Produto	ROÇADEIRAS STARK 38 E 44	029/2010
Assunto	Caixa de Engrenagem	30/07/2010

INFORMAÇÕES SOBRE ALTERAÇÃO CAIXA ENGRENAGEM

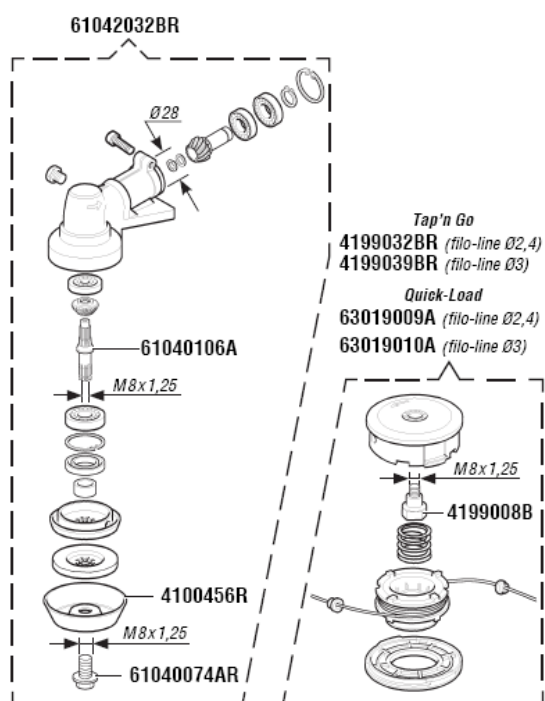
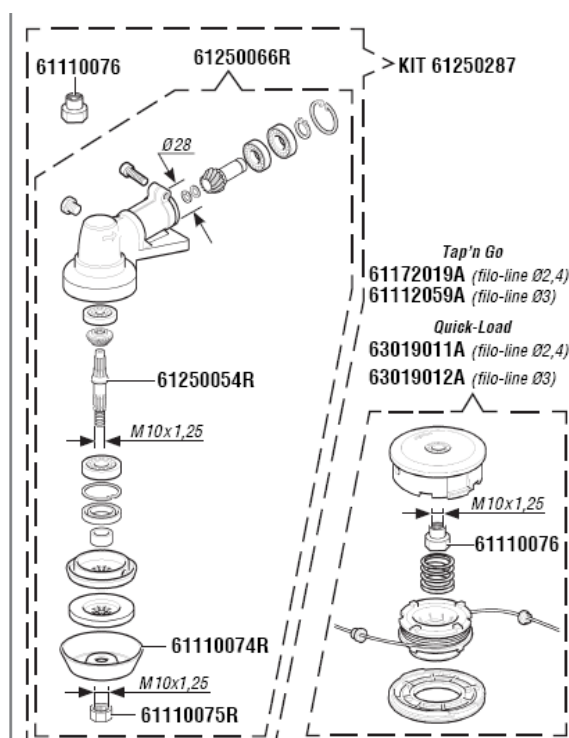
- Modelos: Stark 38, 38FE, 44 e 44FE.
- Descrição: modificações na caixa de engrenagem: eixo com rosca externa M10 x 1,25 em substituição ao eixo com rosca interna M8 x 1,25; substituído a copeta; e trocado parafuso M8 x 1,25 por uma porca M10 x 1,25.
- Intercambiabilidade: sim, utilizando o kit código 61250287.
- Disponibilidade reposição: todas as peças anteriores continuam disponíveis. As novas têm previsão para final de agosto/2010.
- Validade: para os modelos Stark 38 e 38FE a partir do número de série 2050288413; para os modelos Stark 44, a partir do número de série 9130267041; e 44FE a partir do número de série 9100266026.
